## 改善箇所説明図

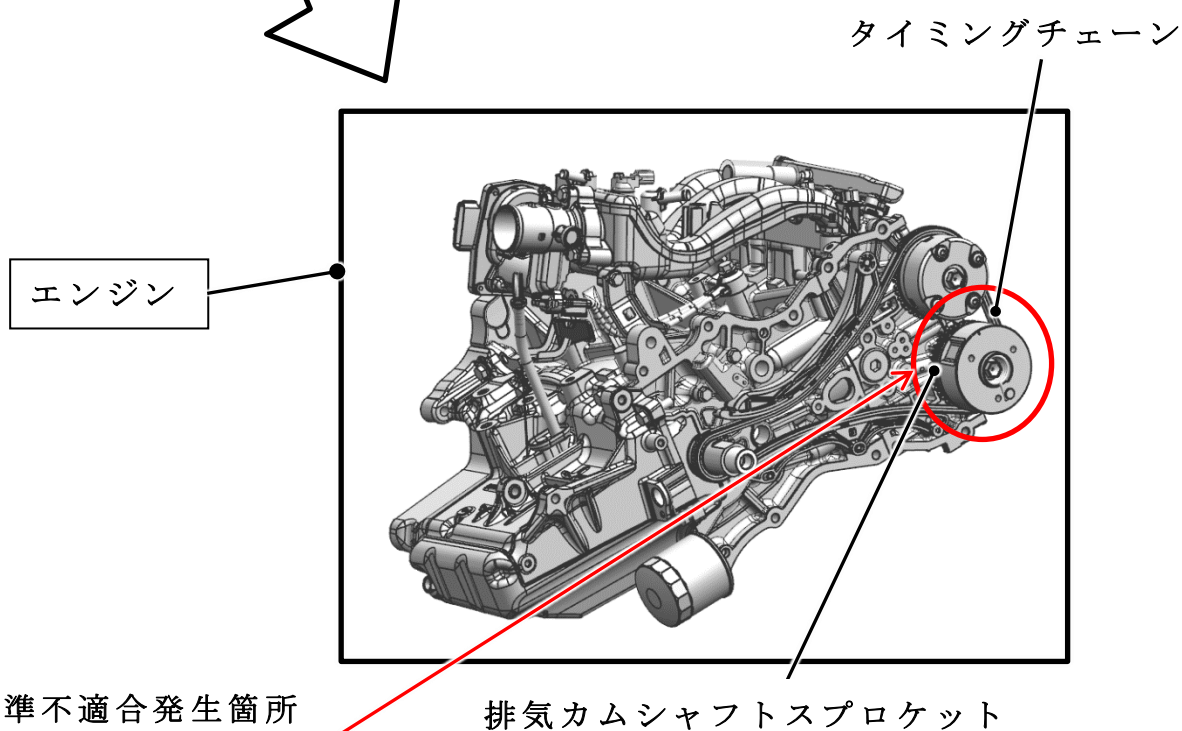
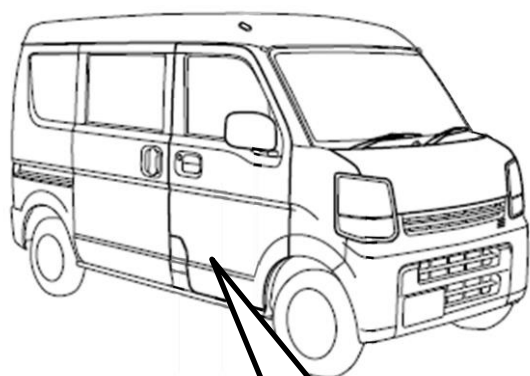
エンジンにおいて、組立作業が不適切なため、タイミングチェーンが排気カムシャフトスプロケットに正しく掛けられていないものがある。そのまま継続使用すると、タイミングチェーンが排気カムシャフトを駆動できなくなり、エンストに至るおそれがある。

良品のエンジンに交換する。

識別： IDプレートの左側に赤色の四角シールを貼付する。
